Outlook

Re: PROJET DE RESIDENCE TOURISTIQUE

J'ai pris connaissance de la modification simplifiée n°1 de votre PLU.

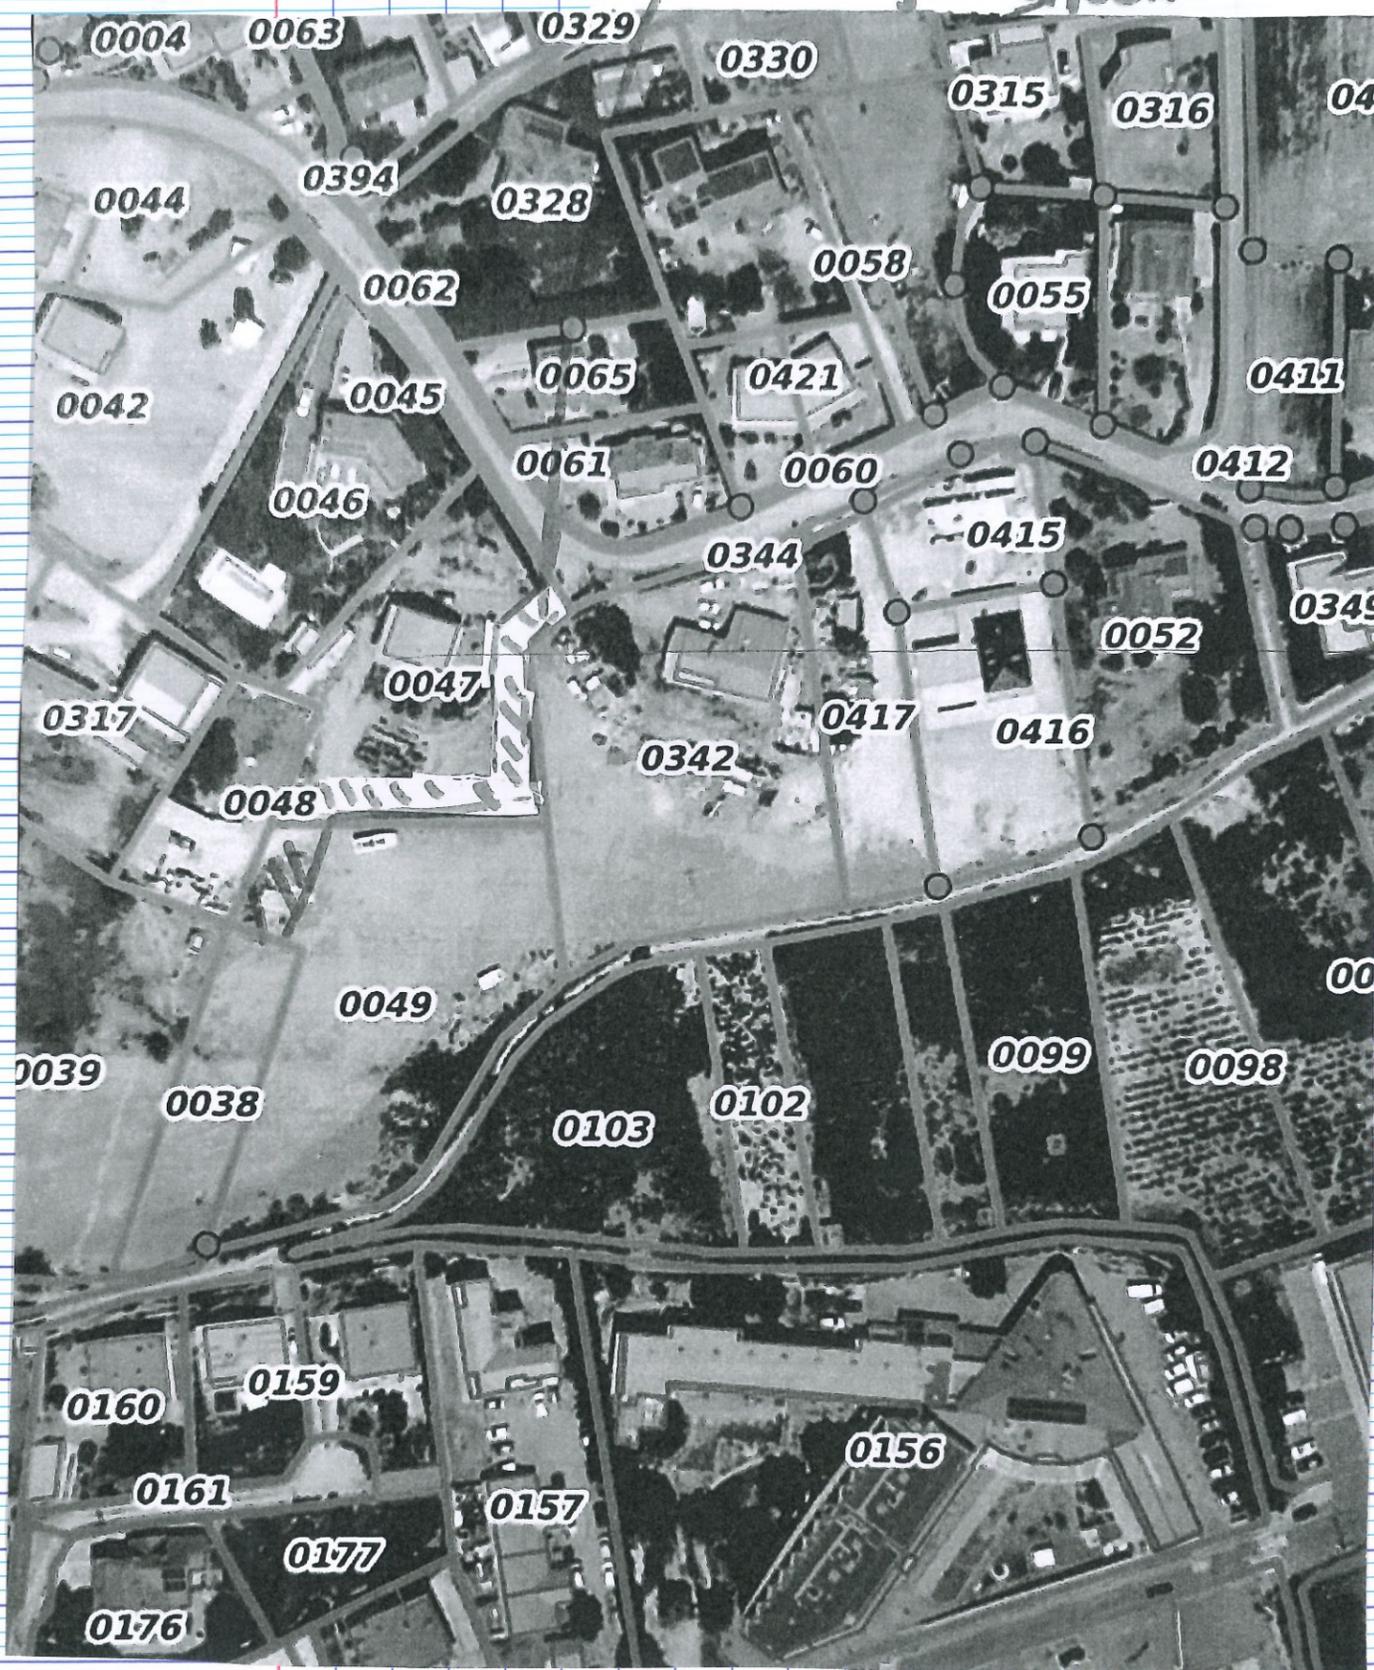
Par la présente, je sollicite la modification du secteur n°2 de l'Orientation d'Aménagement et de Programmation (OAP) n°1 « La Longeagne », afin de créer un sous-secteur intégrant les parcelles cadastrées AH038 et AH039, dont je propriétaire.

Ces parcelles bénéficient d'une servitude de passage, passée sous acte notarié, établie sur la parcelle AH047 et sont d'ores et déjà raccordées aux réseaux d'eau potable et d'assainissement. Dès lors, il apparaît cohérent que cette requête soit prise en considération dans le cadre de la révision en cours du PLU.

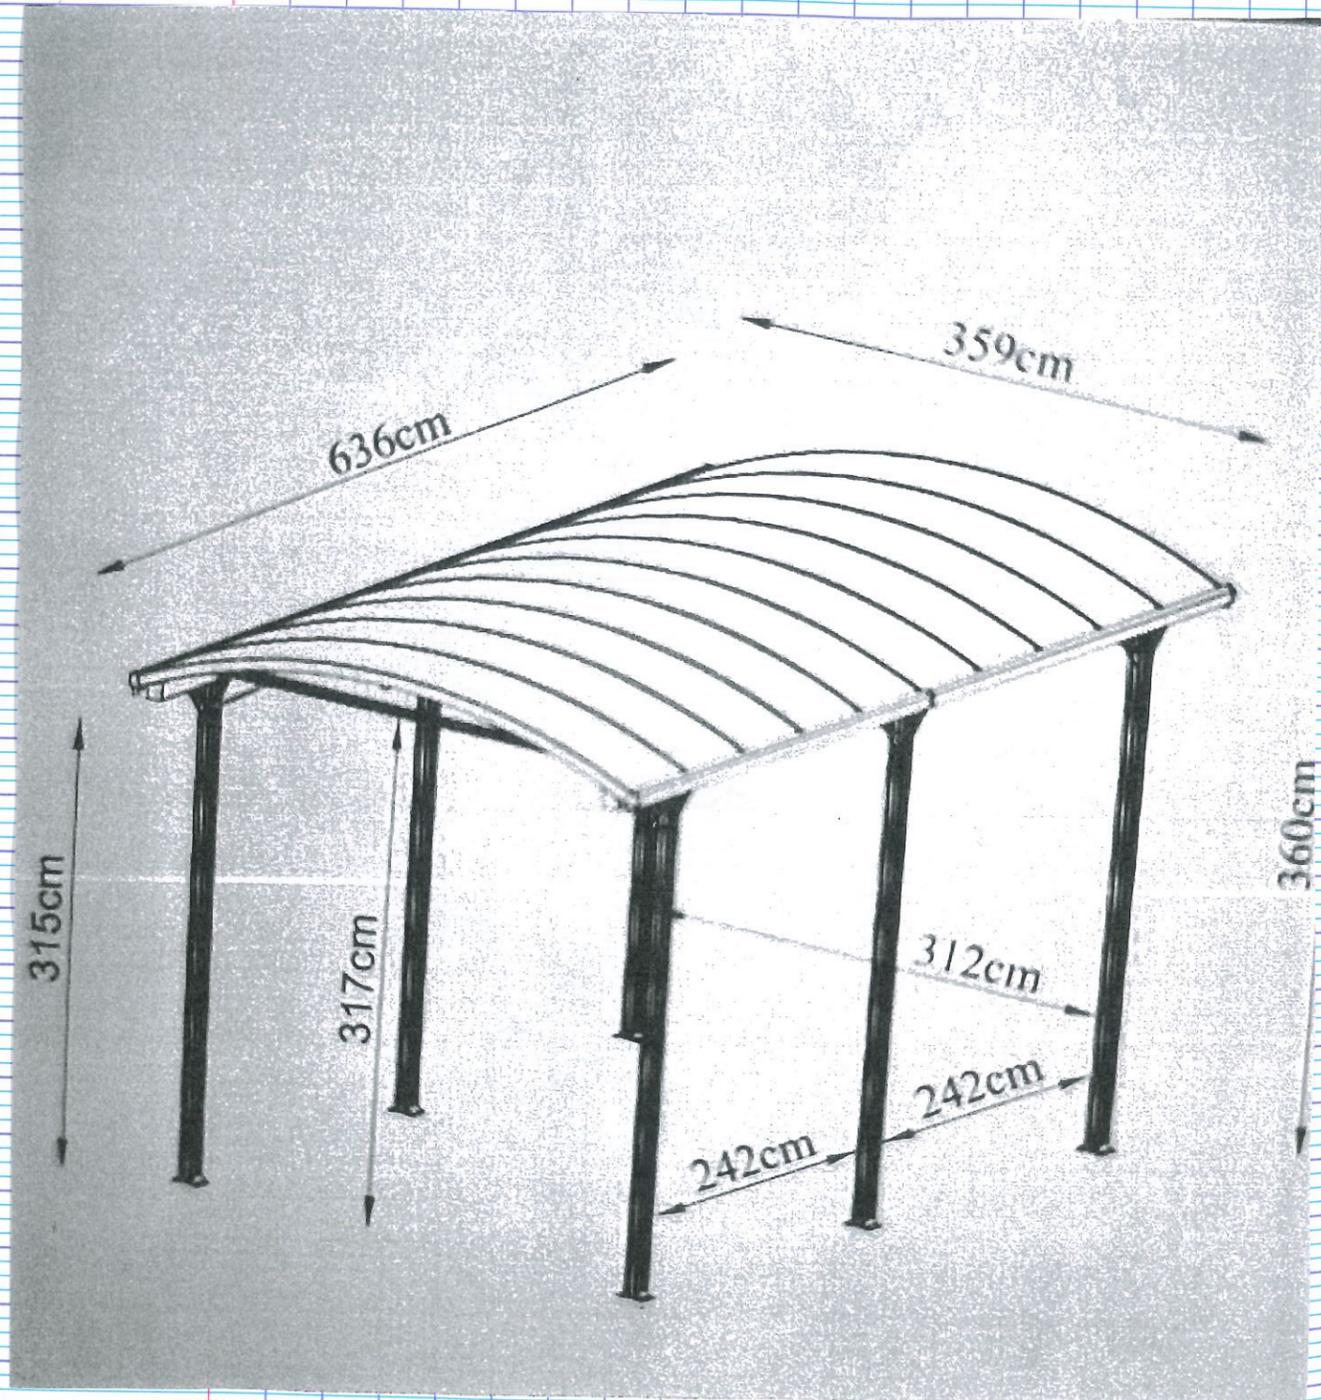
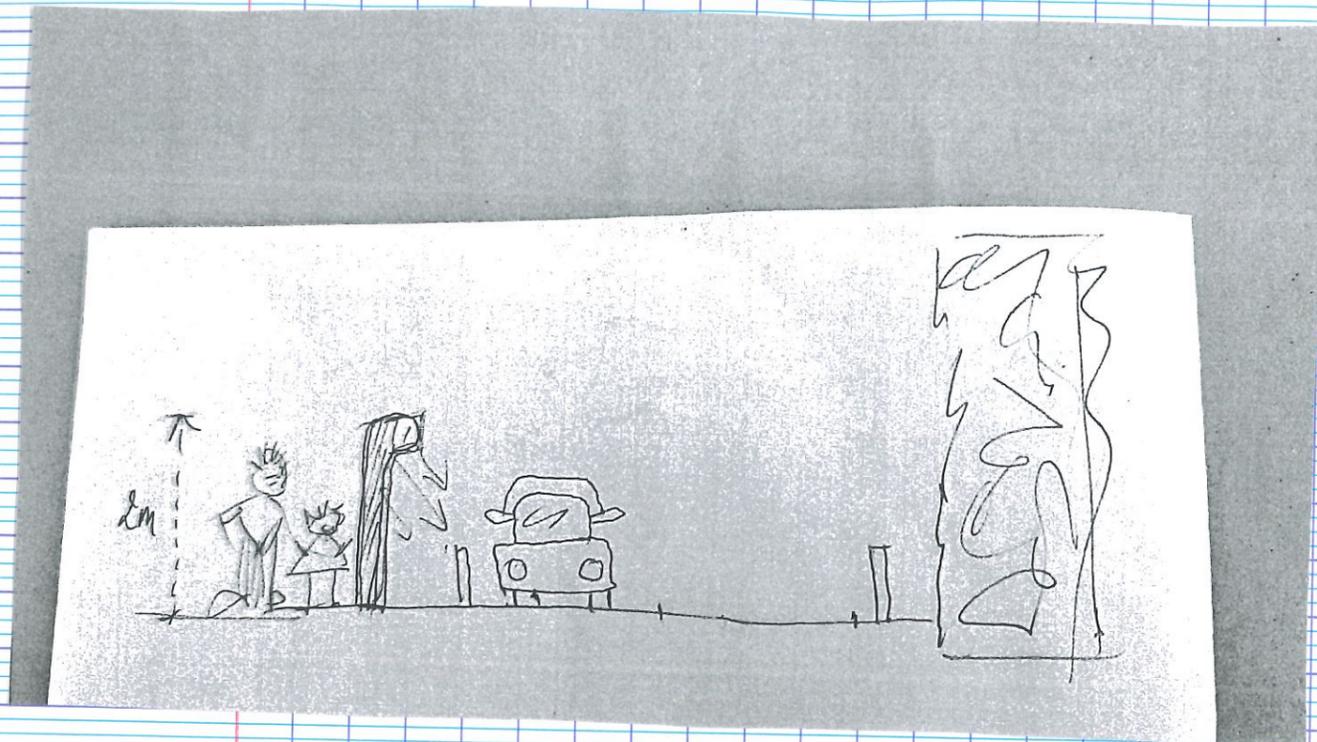
Serait-il possible de considérer les carports, comme matériel de jardin à condition qu'ils soient:

- DEMONTABLES
- HARMONIEUX avec l'environnement immédiat
- En MATÉRIEAUX NON CONVENTIONNELS, comme l'aluminium, le polycarbonate...etc
- Aux formes non conventionnelles comme un TOIT ARRONDI, TRANSPARENT, aux débords moins larges que ceux autorisés par le PLU actuel.

Notre déclaration de travaux pour un carport qui va nous être refusé car le PLU actuel n'est pas applicable dans notre cas : la monopente déchargerait la neige chez les voisins qui refusent ce projet conforme au PLU actuel.

Tandis qu'ils sont favorables à un carport démontable, harmonieux avec notre environnement, en aluminium gris anthracite et à la toiture en polycarbonate transparent, que l'on achète et que l'on visse sur 6 supports de poteaux.

Parcelle A.H.1 - ABRARD Nogeli.

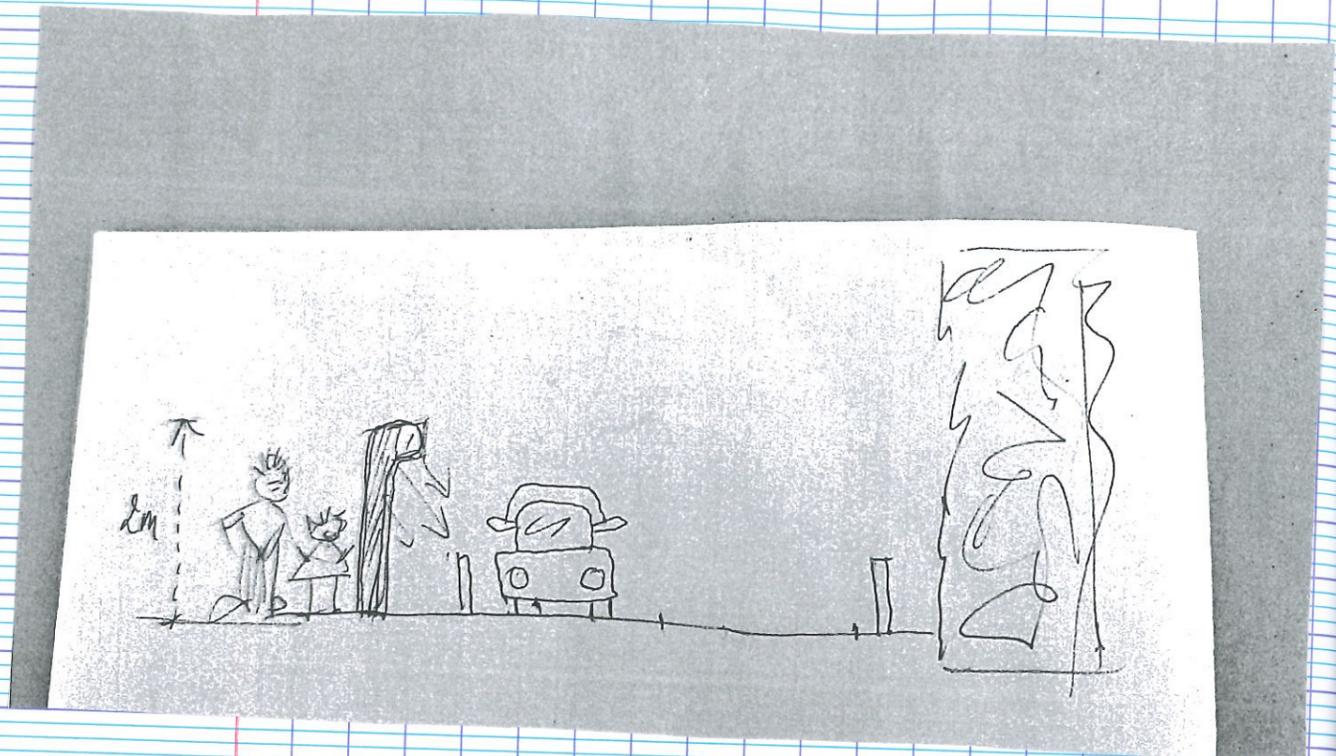
Cette parcelle constructible pourrait être part scindée en 2 parcelles. Cependant l'accès à la ~~parcelle~~^{sortie} du fond du terrain n'est accessible que par un chemin rural qui présente une largeur (à 1 seul endroit) inférieure au 3,50 demandé.

Le chemin rural passe sur une zone A et une zone AP \Rightarrow la largeur à régulariser pour obtenir la largeur réglementaire est de 7m sur zone A et 23m sur zone AP. L'objet de la démarche est de supprimer une dent creuse et permettre à un foyer de s'installer sur la commune de Guillestre. Une médiation est proposée pour

régulariser l'accès avec demande d'achat de servitude pour la surface nécessaire. La circulation sur cette voie ~~existante~~ répondrait au besoin de circulation = (accès au terrain agricole parcelle 68 et accès à la parcelle du fond). La demande serait l'aide pour permettre l'accès à la parcelle du fond en utilisant le chemin rural existant.

Dans le cadre de la modification simplifiée du PLU, la demande serait de revoir le dimensionnement de la voie pour réglementairement permettre ce projet (1 logement)

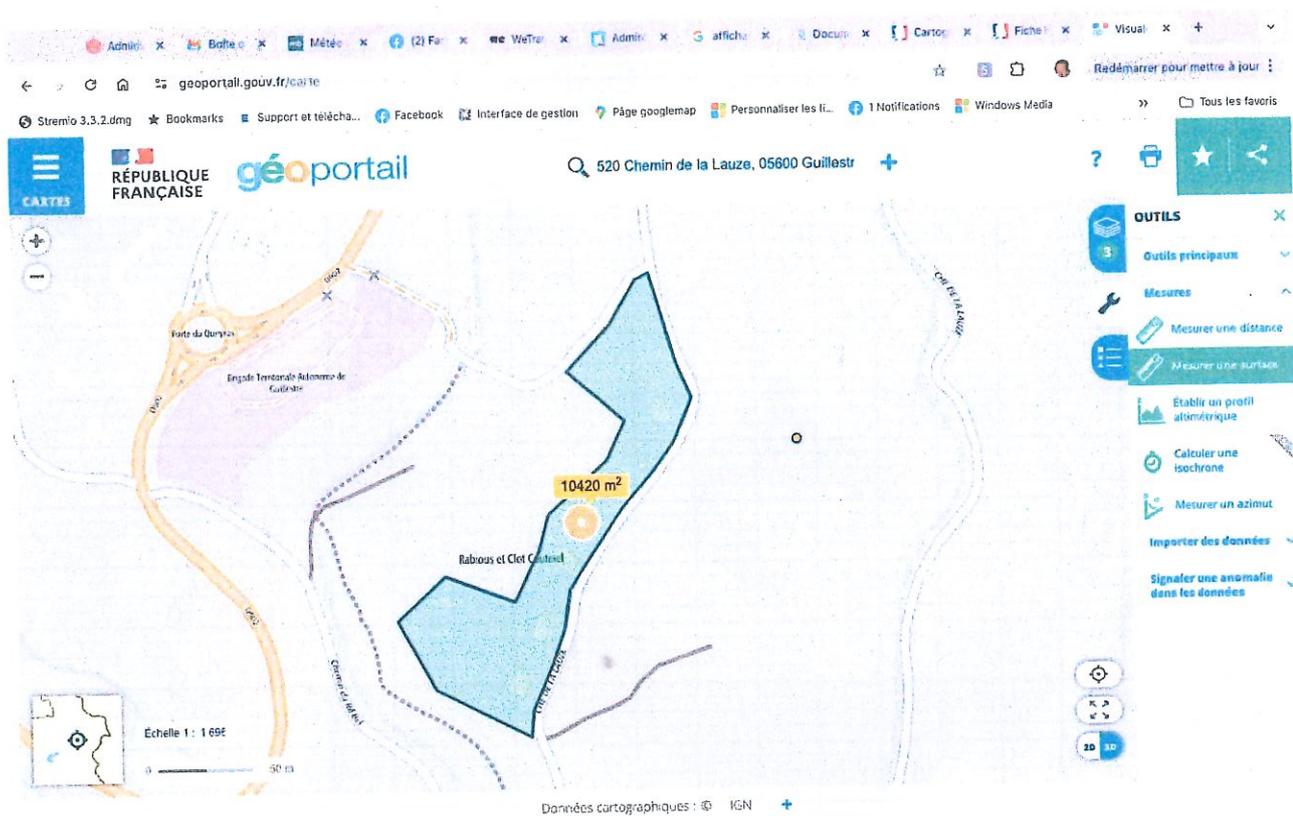
Nous avons pour certain transmis ces terrains en donation à nos enfants, achetés ces terrains au prix fort et empruntés des sommes importantes pour rembourser le prix du terrain alors constructible.

Nous demandons au service urbanisme de la commune, de profiter de la modification partielle du PLU, pour remettre les parcelles sus nommées constructibles.

301_23_projet de division_500A3.pdf

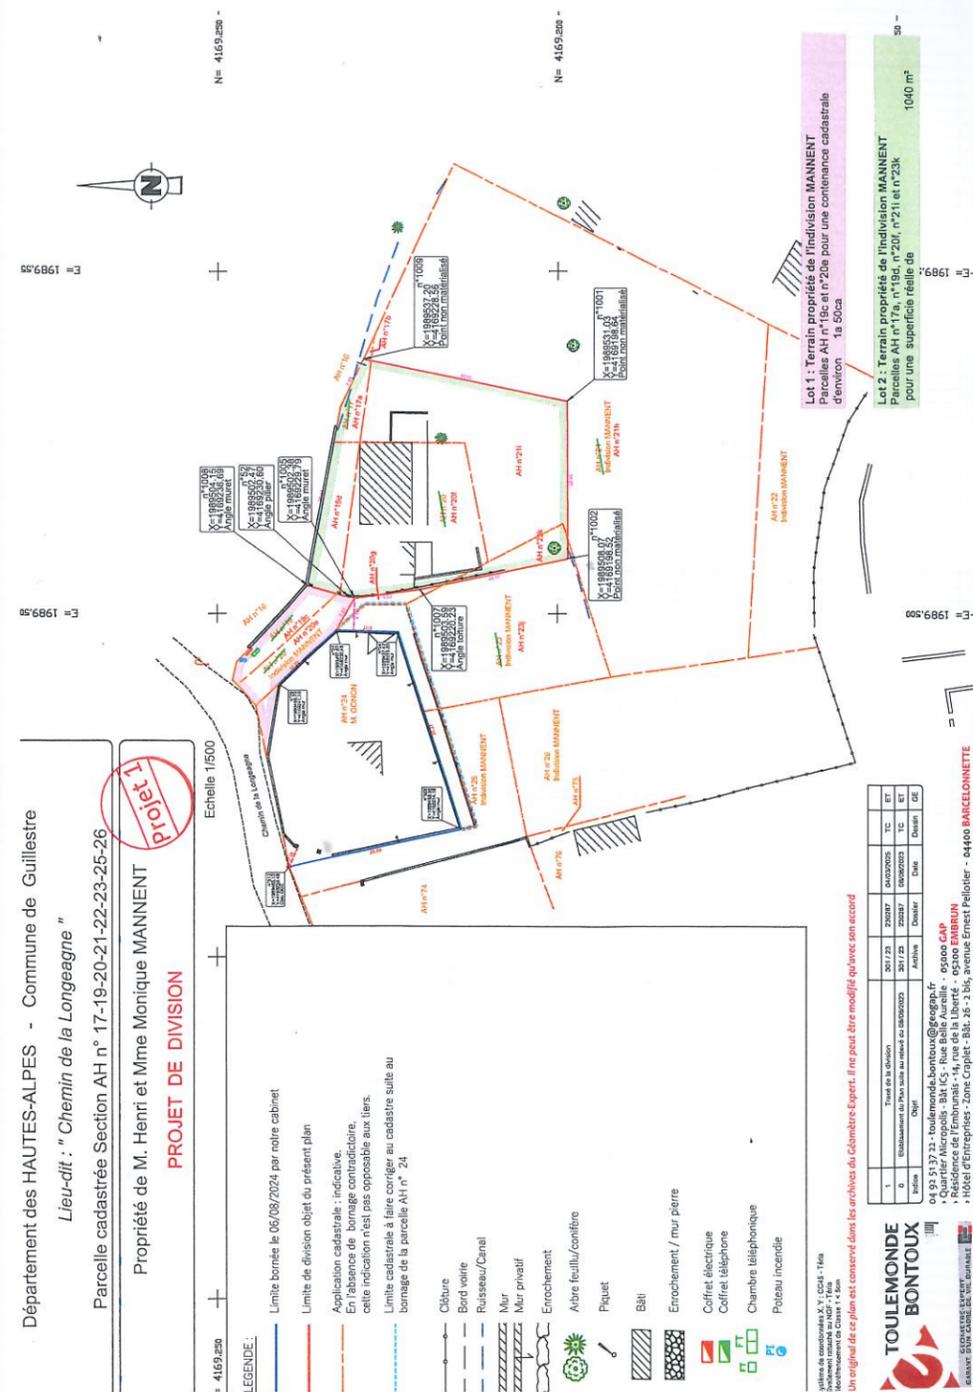
Additif au point 1) soulevé dans mes commentaires du 3 mars

Il se trouve que le géomètre en charge de la division de notre terrain est passé ce matin. Il nous a communiqué cet après-midi les dimensions exactes de ce qui sera la future parcelle de notre maison après donation en 2025. L'intérêt de ce plan (en pièce jointe) est de préciser les dimensions exactes de la portion de l'OAP à repasser en zone Ub.
